改善対策情報

平成 27 年 6 月 4 日届出 改善対策届出番号 改 475

1. 不具合の内容

改善箇所説明図

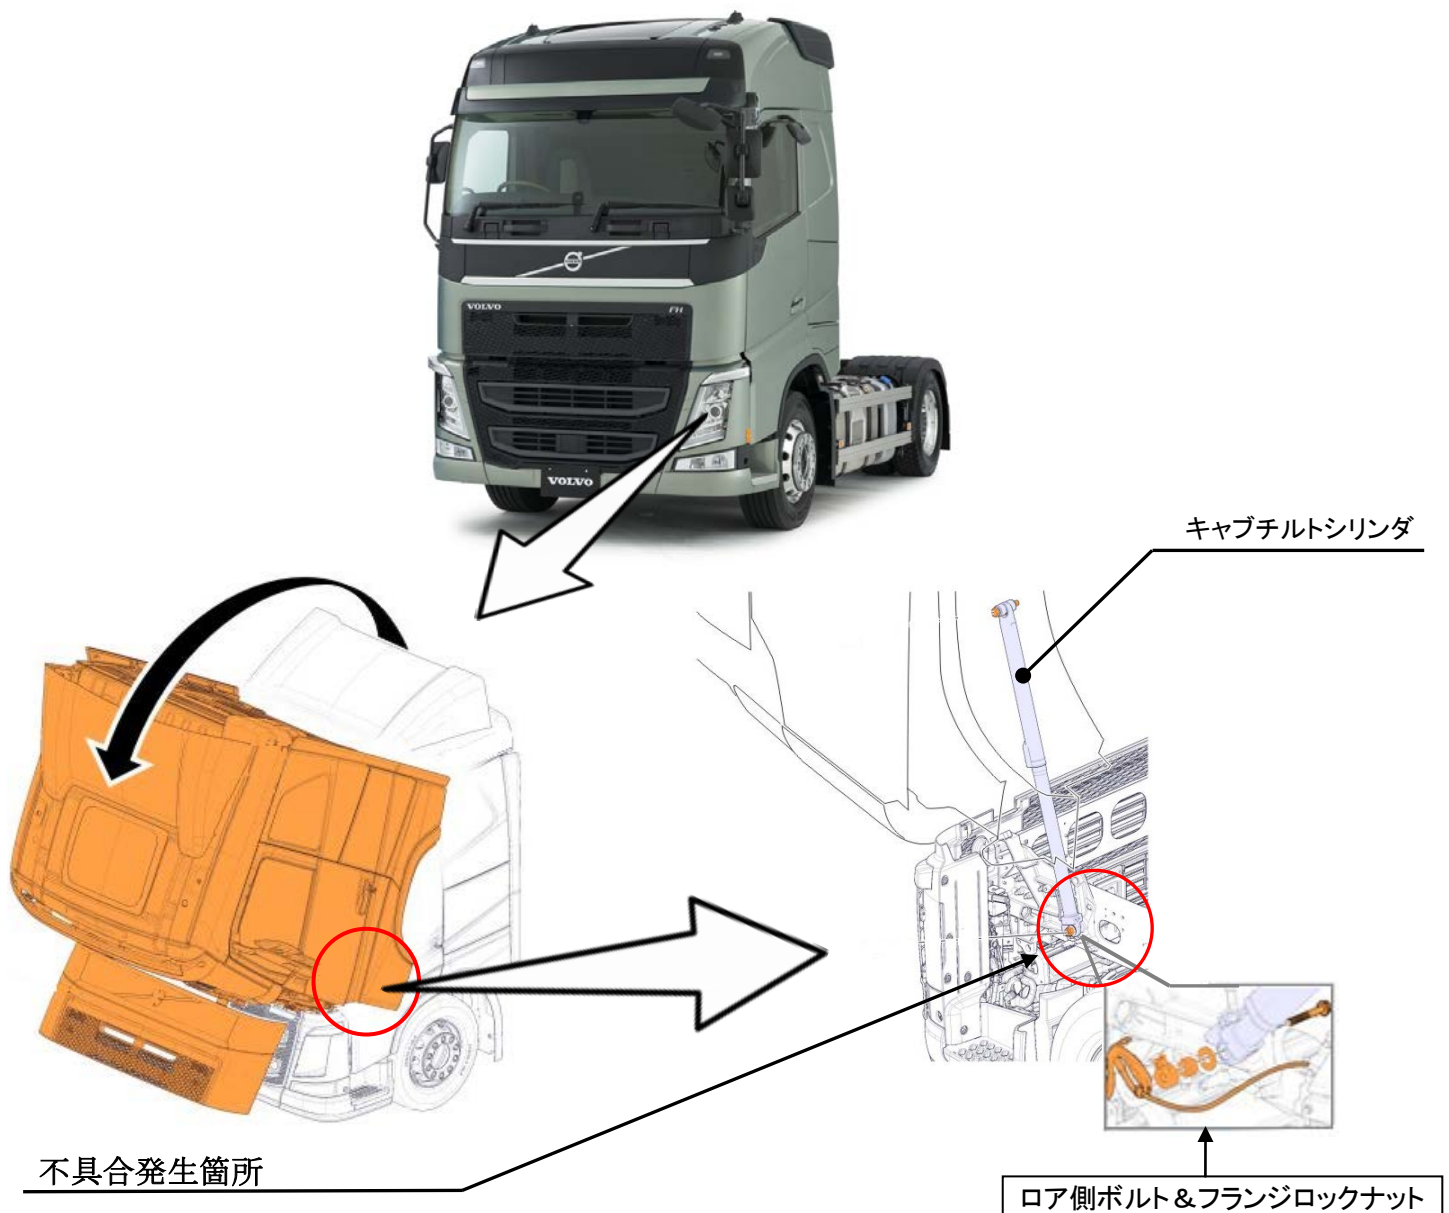
大型トラクタのキャブを上げ下げするチルトシリンダにおいて、ロア側取付けボルト及びフランジロックナットの締め付けトルクが不適切なため、キャブを上げ下げする際の応力によって当該ボルトが折損することがある。そのため、車体よりキャブチルトシリンダがはずれ、最悪の場合、キャブが急降下するおそれがある。

全車両、キャブチルトシリンダのロア側ボルト、フランジロックナット及びワッシャーを新品と交換し、規定トルク（ $275 \pm 45 \text{Nm}$ ）で締め付けます。

識別：作業完了車には、キャブチルトシリンダのロア側ボルトに白色ペイントを塗布します。
